## 改善箇所説明図

### 不具合発生箇所

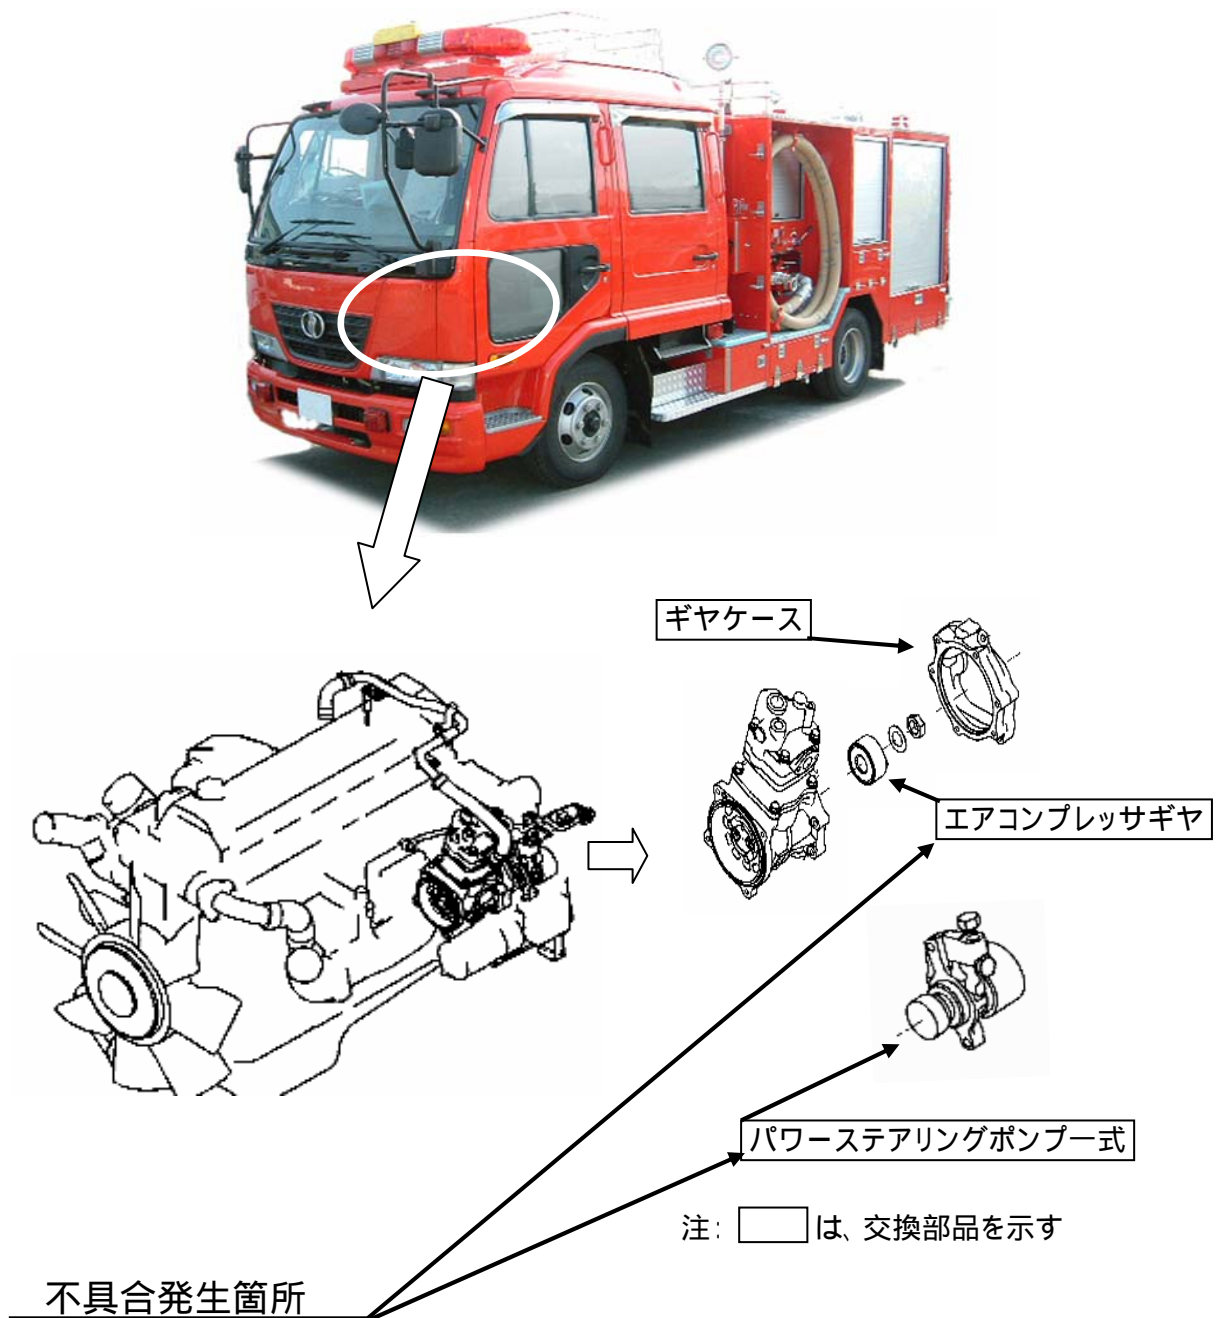
消防車において、エンジンのパワーステアリングポンプを取り付けるフライホイールハウジングの穴位置が不適切なため、パワーステアリングポンプギヤと当該ギヤに噛み合うエアコンプレッサギヤのバックラッシュがないものがある。そのため、当該ギヤが損傷して異音が発生し、そのままの状態で使用を続けると、最悪の場合、パワーステアリングポンプシャフトが折損し、操舵力が増大するおそれがある。

全車両、パワーステアリングポンプ式を対策品に交換するとともに、エアコンプレッサギヤ並びにギヤケースを交換する。

識別 ; 交換後のパワーステアリングポンプの裏面に黄色ペイントを塗布する。
